Fra: Teresa Nunes <teresan55.tn@gmail.com>
Sendt: 15. september 2016 13:05
Til: Postmottak Lindås
Emne: Fwd: SV: SV: Teresa Nunes - avvik

Emne: Teresa Nunes - avvik

Vedrørende prosjekt: Teresa Nunes, gbnr 102/133 i Lindås kommune.

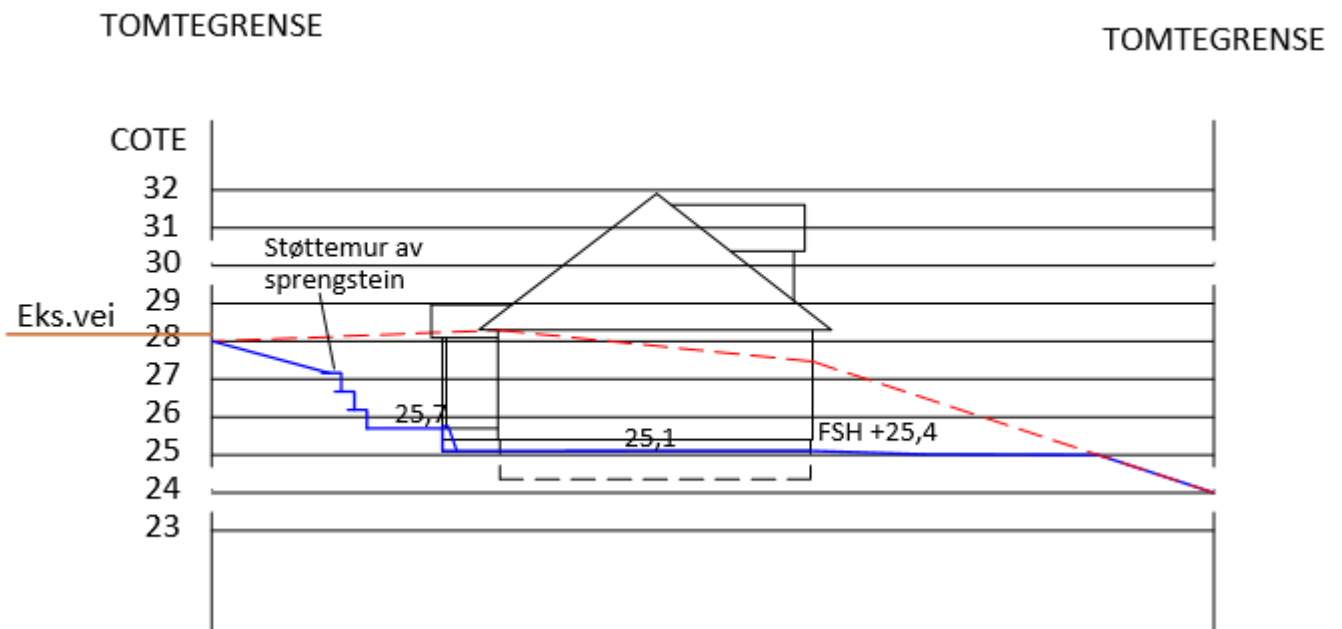
Vi vil ikke toppen av hus i cote 30.

Vi vil huset i cote 32 som er avtale og som er godkjent av lindås kommune.

Toppen på huset blir 2,0 meter lavere enn det som viser i profilen her:

Altså ca cote 30

Jeg forstår at du ikke er fornøyd med å få maksimalt ut av høydene, men det lar seg ikke gjøre å planere høyere enn det som er gjort. Du kan ikke ha planering to meter høyere enn vegen. Det er vegen som låser deg på den høyden som det er planert på.
